Polder/bestek
Zuidelijke Voorhaven Hansweert
dp 0226 – dp 0260
bestek ZLR-5941

Kenmerk
PZDT-M-08229 rev

« OosRevisietoetsing Voorhaven Hansweert ZLR-5941

Eindoordeel toetsing bekleding; vooraanzicht

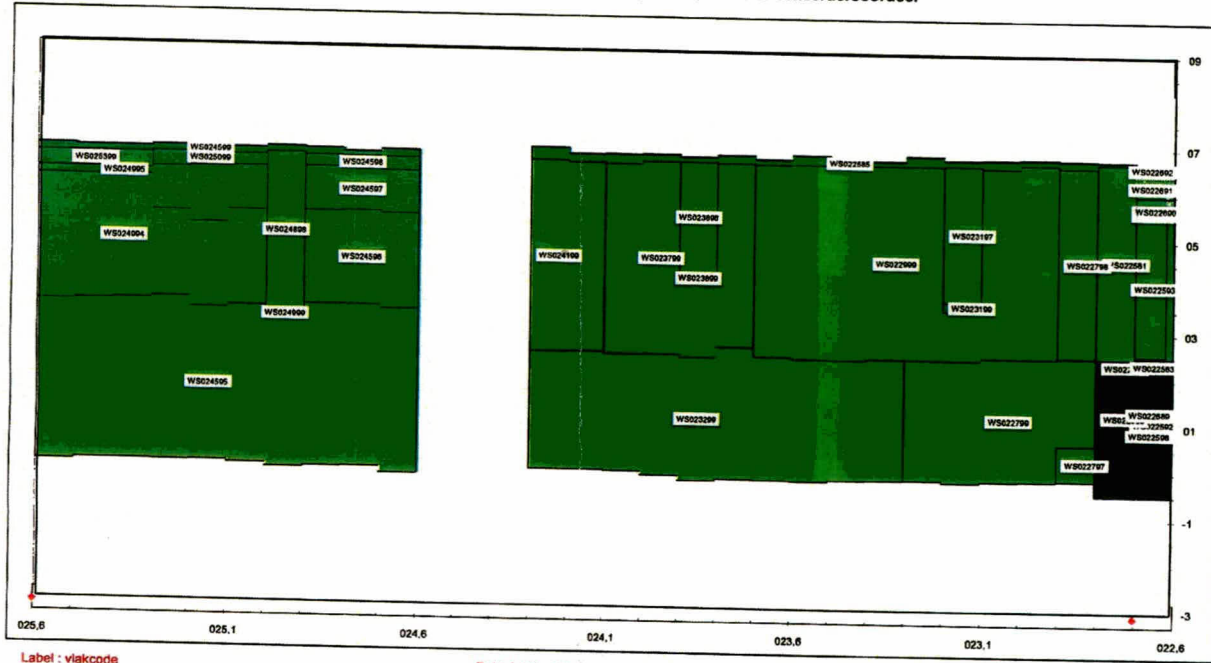
De nieuw aangebrachte bekleding van de Zuidelijke Voorhaven Hansweert (bestek ZLR-5941) is volledig goed getoetst. Hiermee is het traject gereed voor overdracht aan de beheerder.
